**Avis de la mission régionale d'autorité environnementale
sur le projet de lotissement « La Grange »
à Fontenilles (Haute-Garonne)**

N°Saisine : 2021-9106

Avis émis le 2 avril 2021

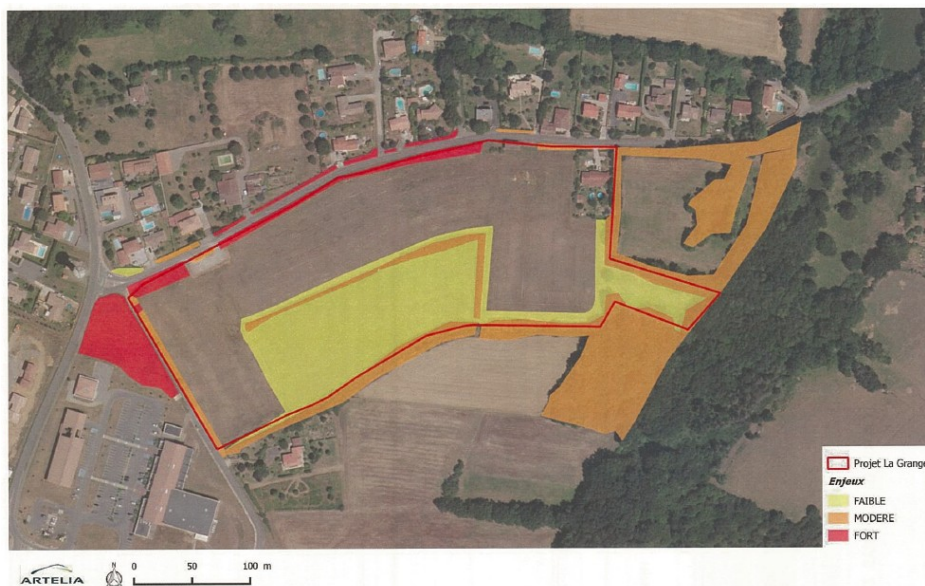
Toutefois, la MRAe relève que la synthèse cartographique des enjeux n'est pas cohérente avec cet état des lieux. Ainsi, le pied d'orchis lacté situé au centre de la parcelle, au pied de l'allée centrale et représenté sur la carte 11 page 97 de l'étude d'impact ne figure plus sur la carte de synthèse des enjeux (carte 16, synthèse des enjeux page 114). De même, les ornières, sites de reproduction de crapaud calamite identifiées en 2013 (figure 27 page 138), ne figurent pas sur la carte de synthèse des enjeux.

La MRAe recommande de compléter et mettre en cohérence la carte de synthèse des enjeux avec l'ensemble des informations contenues dans le reste de l'étude d'impact.

Elle recommande de produire une carte synthétique superposant le projet dans son ensemble (lotissement, voiries d'accès, réseaux, etc.) à la carte de synthèse des enjeux de biodiversité mise à jour afin que la détermination des impacts soit exhaustive.
